Réponses des LNC aux commentaires fédéraux et provinciaux sur l'ébauche de l'étude d'impact environnemental pour le projet d'installation de gestion des déchets près de la surface

Tableaux des commentaires sur l'examen de l'Énoncé des incidences environnementales (EIE) du projet d'installation de gestion des déchets près de la surface (e-Doc 5781886, FR Version of 5779121)
Révision 2

232-509220-055-000

Figure : Éléments de géomembrane avec éléments d'interface

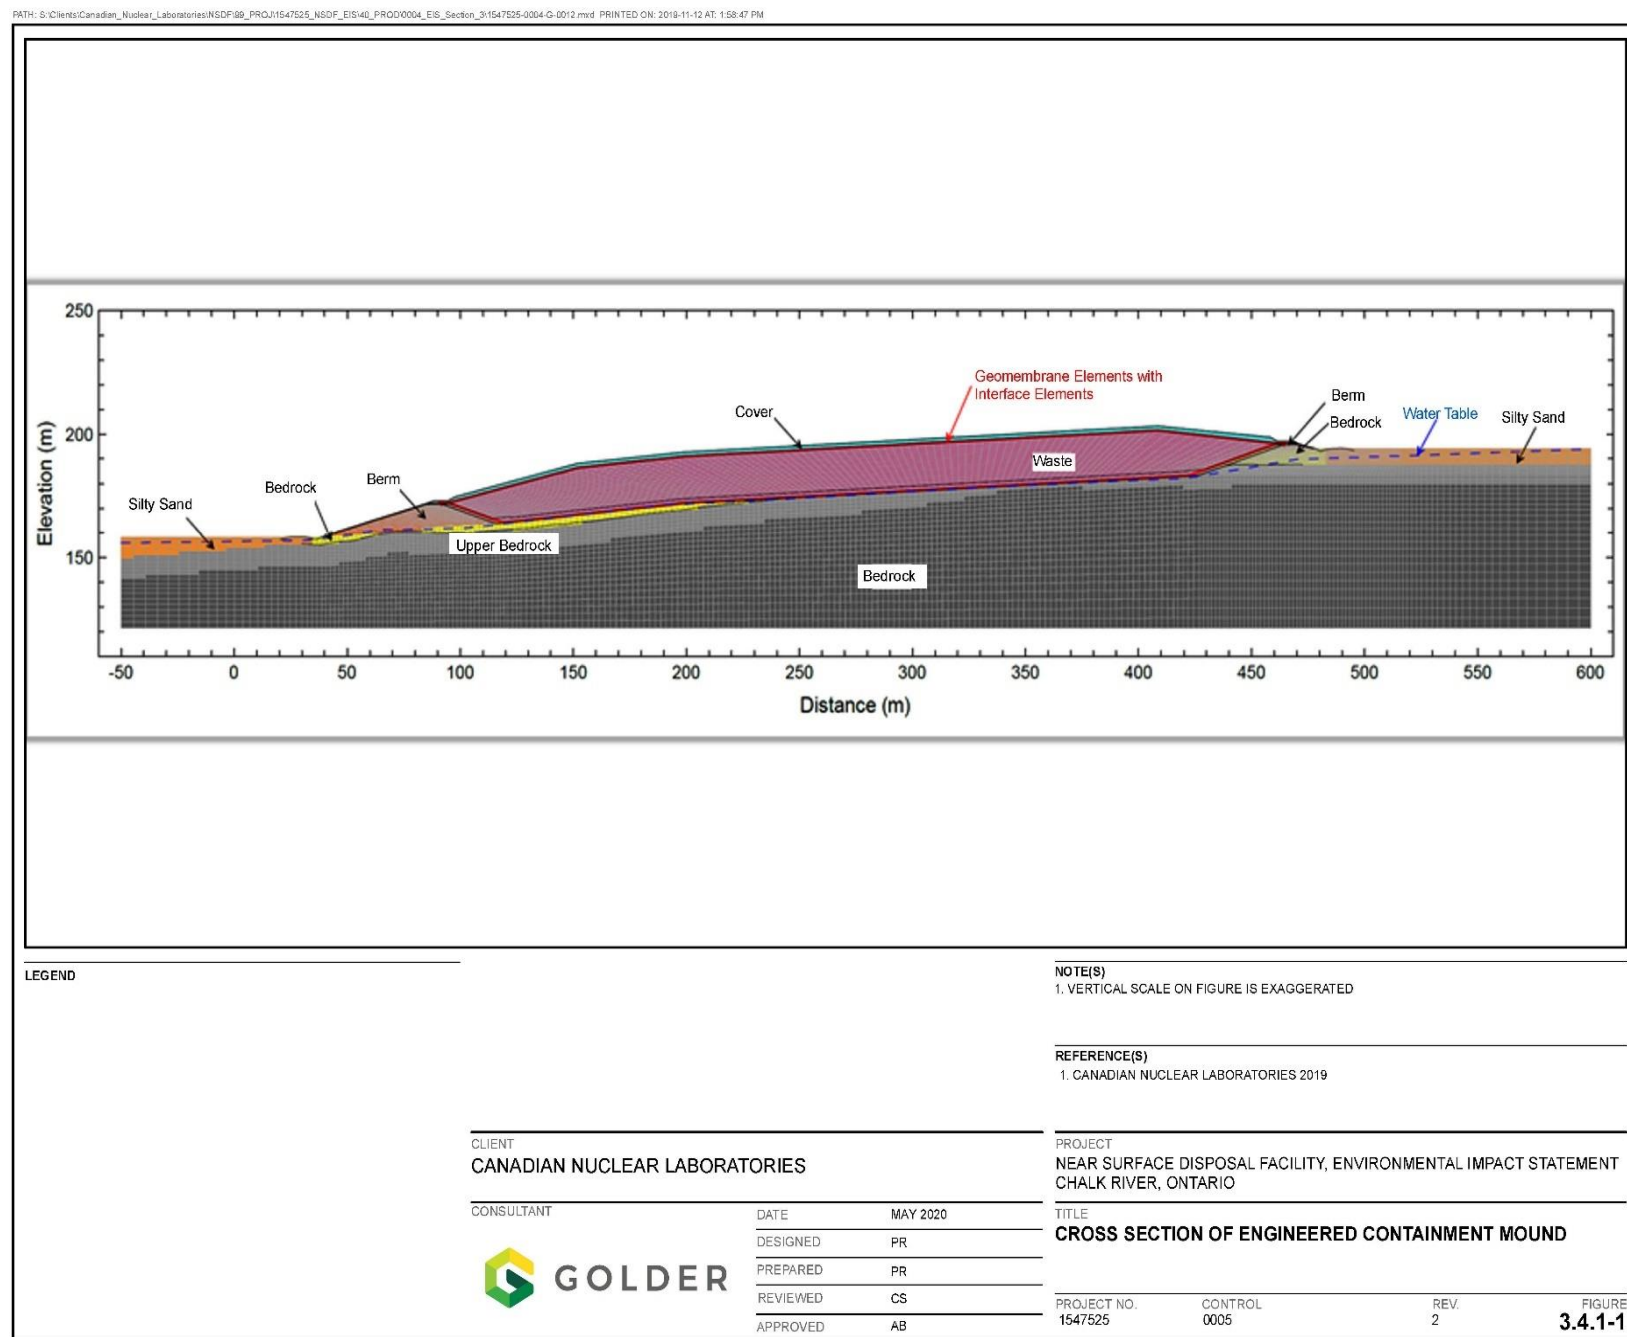
<p>Réponse des LNC</p> <p>Les LNC confirment que le contenu de la page 3-32 est correct : tous les matériaux de mort-terrain seront enlevés de la zone située sous la berme du MCA, et la berme sera construite sur le substrat rocheux.</p> <p>Une modification a été apportée à la conception pour éviter tout risque de liquéfaction (voir la description à la page 3-41 de l'EIE). On a prévu d'enlever tous les sols susceptibles de se liquéfier sous la berme et de les remplacer (jusqu'au niveau du substrat rocheux) par du remblai granulaire artificiel compacté (section 2.3.1.8.2 du document [1]).</p>

Dans la figure 3.4.1-1 de l'EIE définitive, l'indication « sable silteux rapporté » sera remplacée par « substrat rocheux » pour corriger l'incohérence de l'information.

Figure 2 du document [4] incluant la limite de l'IGDPS (ZES) et la ZEL : vue tridimensionnelle indiquant les limites et les structures de la version 2 du modèle géologique sous-régional en 3D du document [4] et les limites du site des LCR.

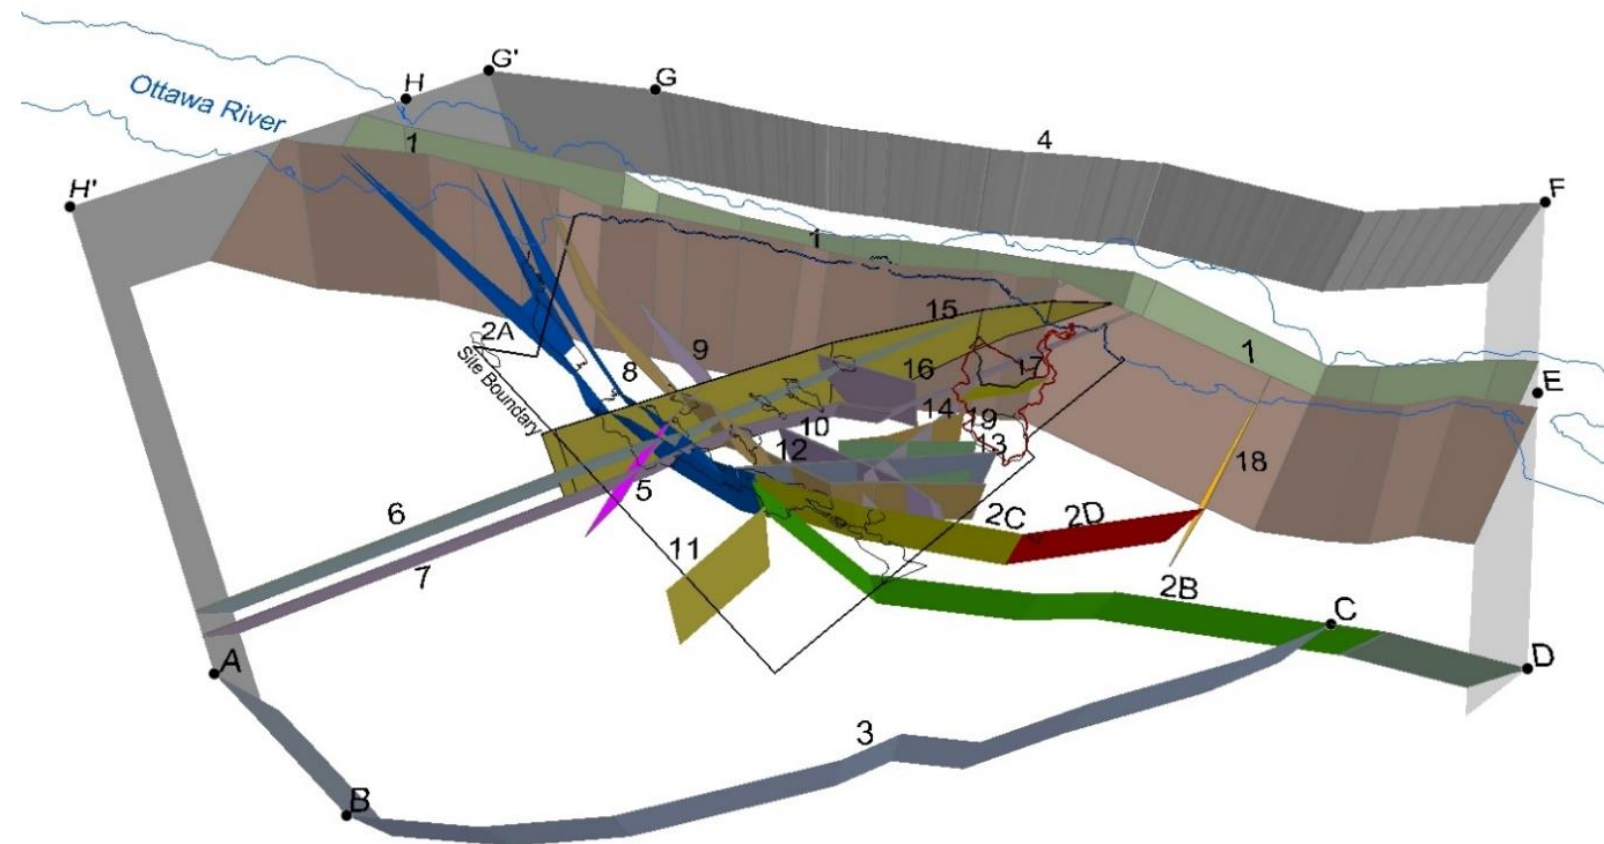
<p>Figure 2-42 du document [1] incluant les limites de l'IGDPS (ZES) et la ZEL : zones de fracture catégorisées comme confirmées et probables du site des LCR, interprétées dans le cadre des études du groupe de travail chargé du choix d'un site (1994) (document [8]).</p>				
<p>CCSN-2-11</p>	<p>Nouvelle DI</p>	<p>Section 4.0</p>	<p>Demande d'information – Consultation de la population et des parties prenantes</p> <p>Question:</p> <p>On demande aux LNC d'évaluer leurs activités de mobilisation du public. Cette évaluation a pour but de déterminer l'efficacité de ces activités en confirmant qu'une consultation complète des publics cibles a été réalisée. L'évaluation devrait aussi démontrer comment LNC ont répondu aux besoins changeants du public selon l'avancement du projet, et démontrer qu'ils ont noué un dialogue bidirectionnel avec les publics cibles. Dans la mesure du possible, il devrait être démontré que les LNC ont sollicité et obtenu, lorsque c'était possible, une confirmation des parties prenantes indiquant qu'on avait donné suite à leurs préoccupations et questions.</p> <p>Contexte:</p> <p>Les LNC ont fourni un résumé des activités d'information et de mobilisation qui ont été menées à l'appui du projet d'IGDS. Ils ont aussi fourni un résumé des commentaires exprimés pendant les séances de mobilisation, y compris les grands thèmes et la façon dont ces commentaires ont été intégrés dans la version révisée de l'EIE.</p> <p>Cependant, il n'y a aucune évaluation officielle des résultats et des effets des séances de mobilisation et de leur influence sur les activités de mobilisation menées par les LNC. Il n'y a pas non plus d'évaluation indiquant si les activités de mobilisation ont permis d'atteindre les objectifs du programme d'information publique des LNC.</p> <p>Justification:</p> <p>La section 2.2.6 du document d'application de la réglementation REGDOC-3.2.1, <i>L'information et la divulgation publiques</i> précise qu'un processus d'évaluation et d'amélioration du programme est exigé. Le processus d'évaluation peut inclure des sondages auprès des collectivités avoisinantes pour mesurer les changements dans l'intérêt du public ou la satisfaction du public par rapport à l'information fournie.</p>	<p>EIE</p>	<p>NOUVELLE section 4.1.1 (Évaluation) Section 4.2.10 (Médias sociaux)</p>	<p>Information supplémentaire</p>	<p>Rejetée, avec suivi de la DI CCSN-3-03</p>

Figure 2 : Localisation des BGES par rapport aux terres humides et cours d'eau adjacents

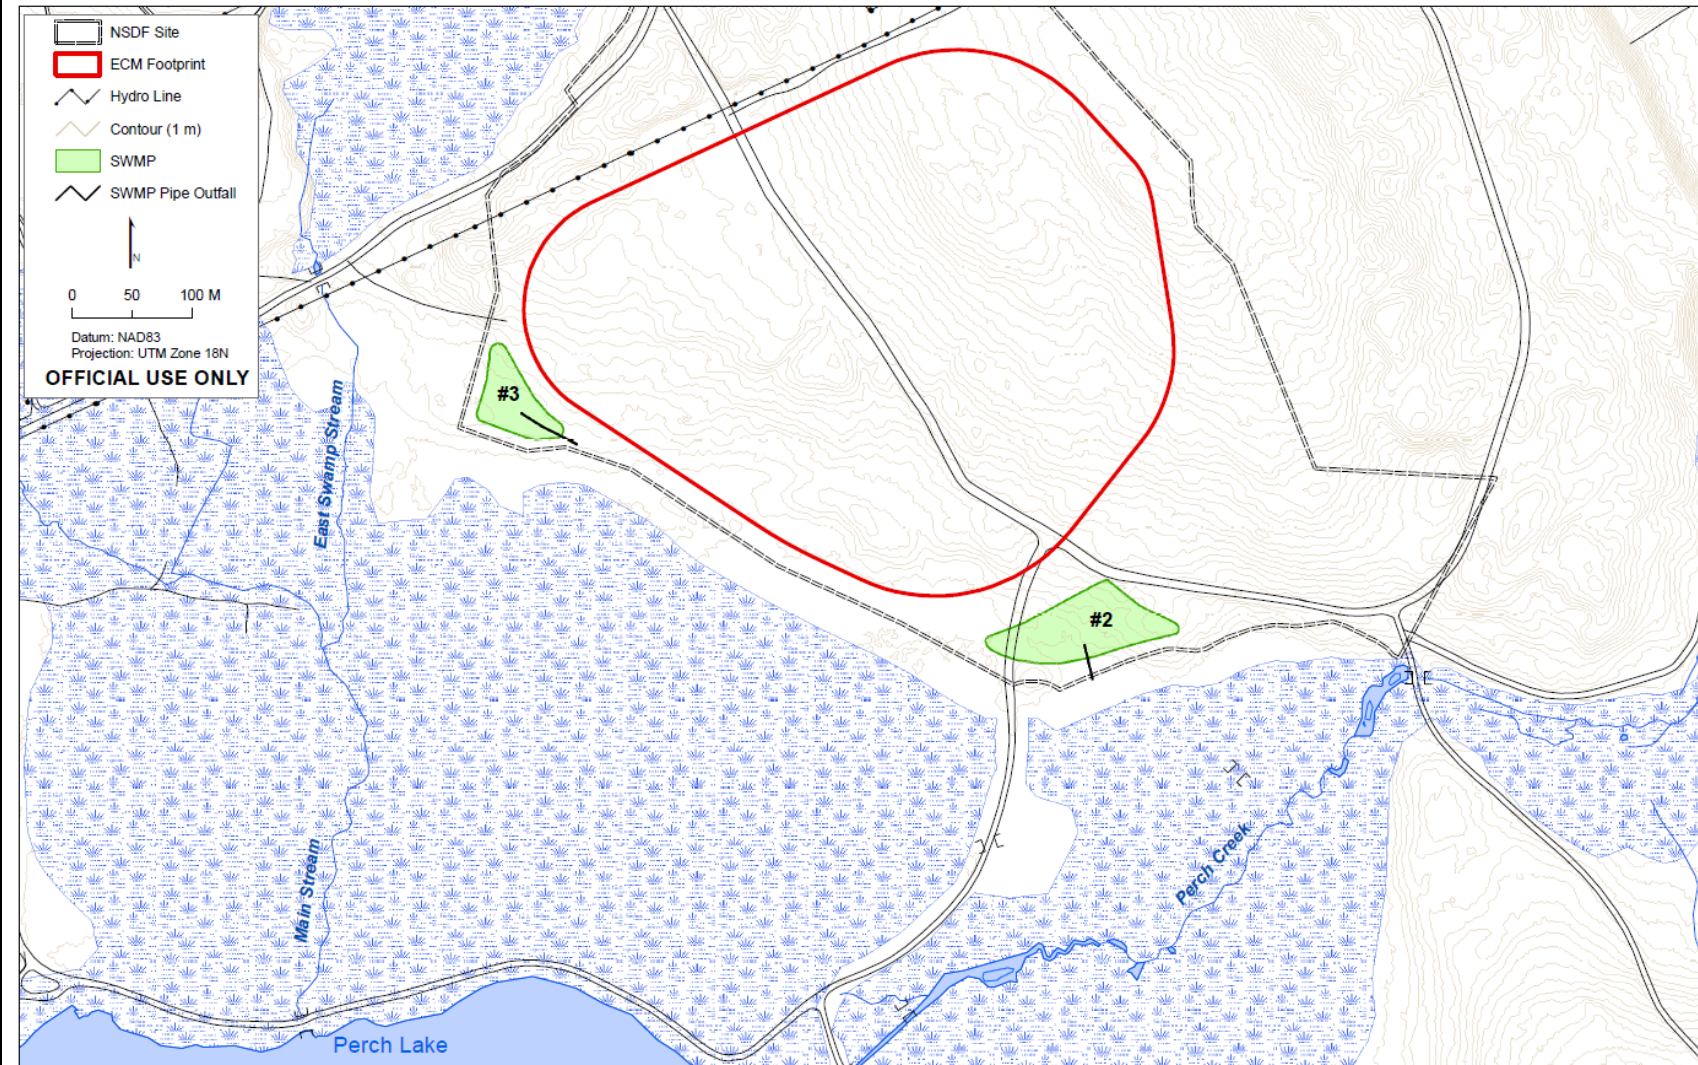
La figure 2 ci-dessous (qui est une version simplifiée de la figure 3.1.1-1 de l'EIE révisée de 2019) indique les endroits où se trouvent les terres humides et les cours d'eau par rapport aux BGES. Pour plus de clarté, la localisation approximative des structures de déversement des BGES et l'orientation de l'écoulement sont indiquées à la figure 3 ci-dessous (qui est aussi la figure 3.4.4-1 de l'EIE révisée de 2019).
